Přehledový list připomínek v lokalitě 675 / Výzkumný elektronický ústav

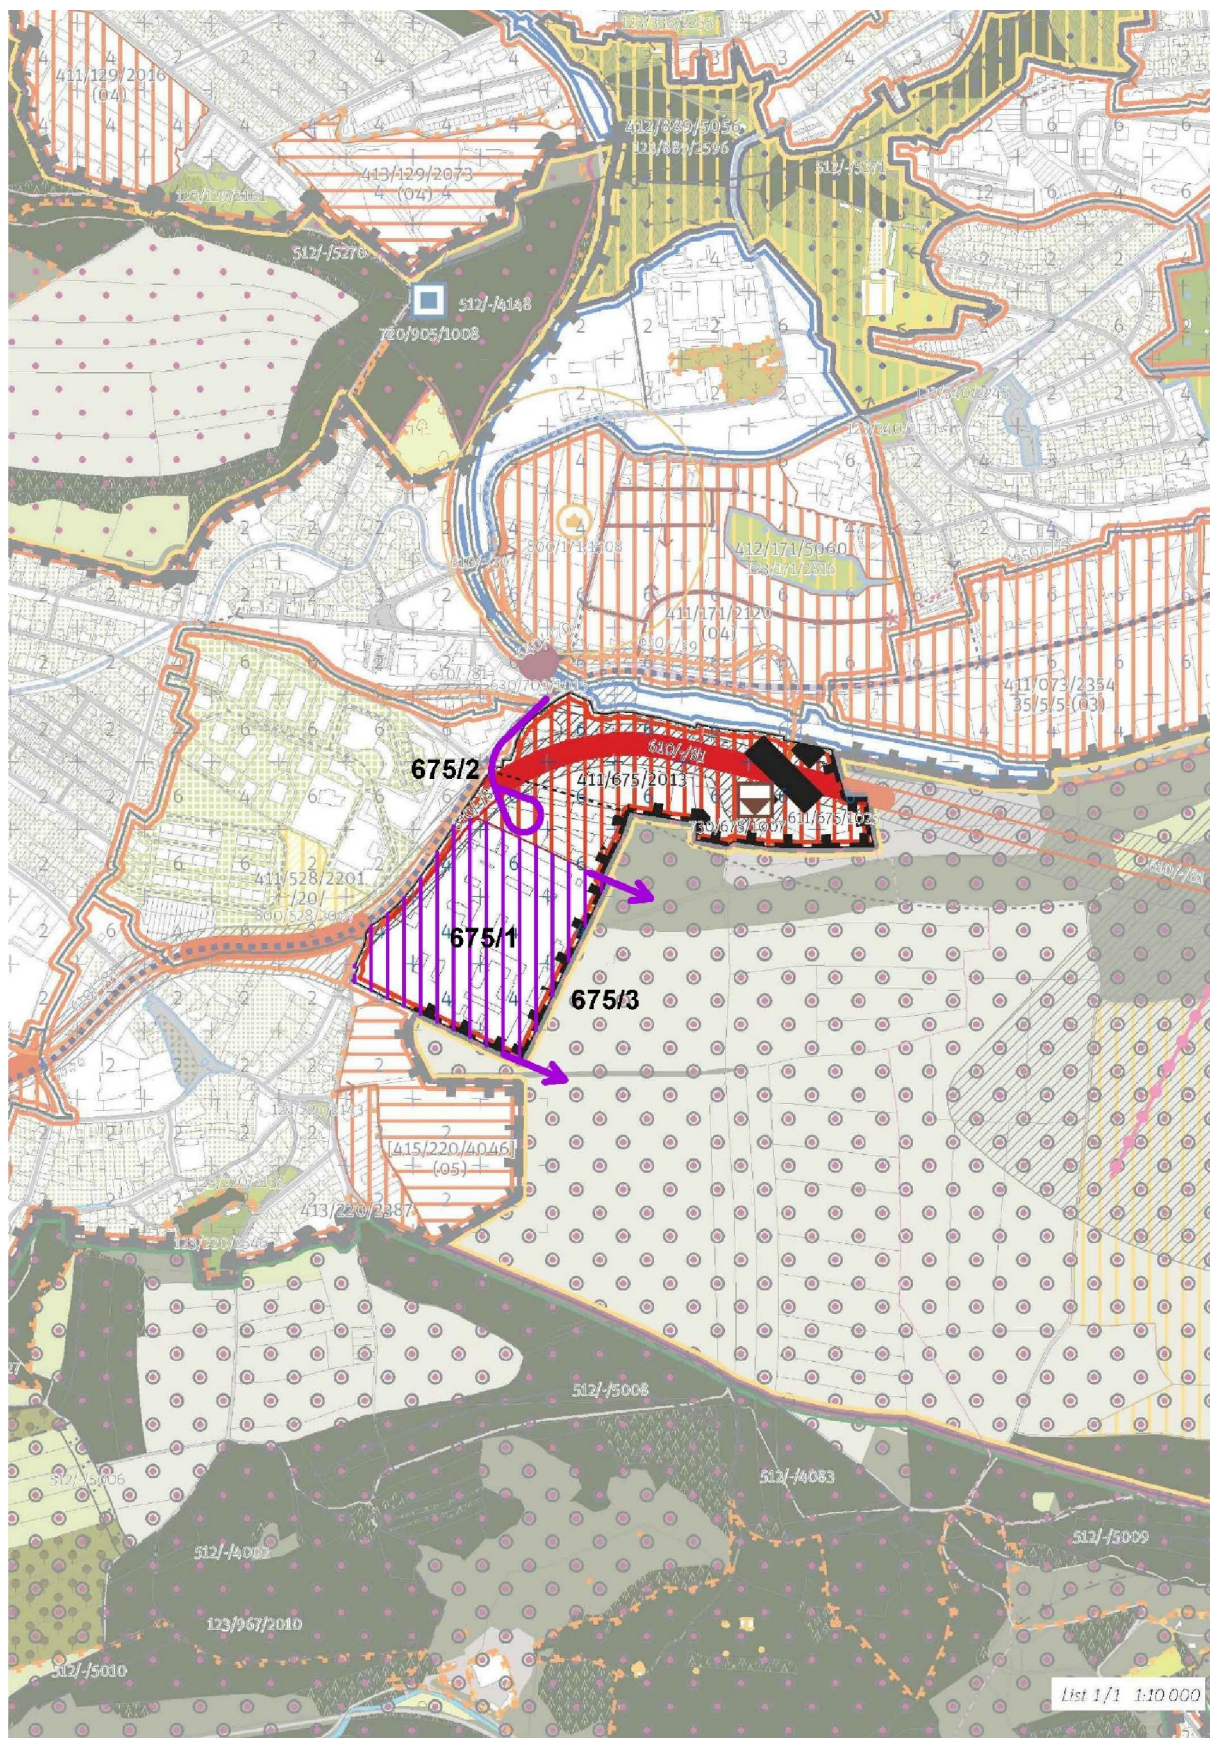
Celou lokalitu vymezit jako transformační. Není vhodnější název Výzkum ústav elektrotechnický? Tato připomínka je zásadní.

Chybí vyznačení záměru prodloužení TT Radlická - Jinonická s konečnou TS. Tato připomínka je zásadní.

Chybí vyznačení prostupnosti do rekreačního území Dívčí hrady. Tato připomínka je zásadní.

Zohlednit probíhající podněty na změny ÚPn v území: P113/2017, P77/2017, Z3131, Z3102. Tato připomínka je zásadní.

Odůvodnění: S ohledem na nízkou míru stability, vysokou míru potenciálu, ale faktické nejasnosti možného využití areálu bývalého VTÚE i rozsáhlé stavební činnosti spojené s výstavbou RR, se navrhuje vymezit celou lokalitu jako zastavitelnou, transformační, obytnou pro doplnění občanské vybavenosti - v souvislosti a typem struktury (09) areál vybavenosti. Dobrá dopravní dostupnost na stanici metra Jinonická bude ještě podpořena smyčkou TT Radlická - Jinonice. Areál představuje významnou nástupní plochu do rekreačního území lokalita 926 Dívčí hrady.

Odůvodnění: MČ Praha 5 iniciovala Změnu ÚPn TT Radlická - Jinonická, která čeká na schválení Zadání a je zakotvena v investičním výhledu DPP. Její realizace umožní obsluhu Radlického údolí a přístup na Dívčí hrady od západu.

Odůvodnění: Lokalita přímo sousedí s nezastavitelnou přírodní lokalitou č. 926/Dívčí hrady a bude významným místem přístupu do ní; v rámci transformačního území není fixováno propojení z lokality do rekreační lokality.

Odůvodnění: Jedná se změny a podněty na změny ÚPn probíhající a pořizované se souhlasem MČ Praha 5.
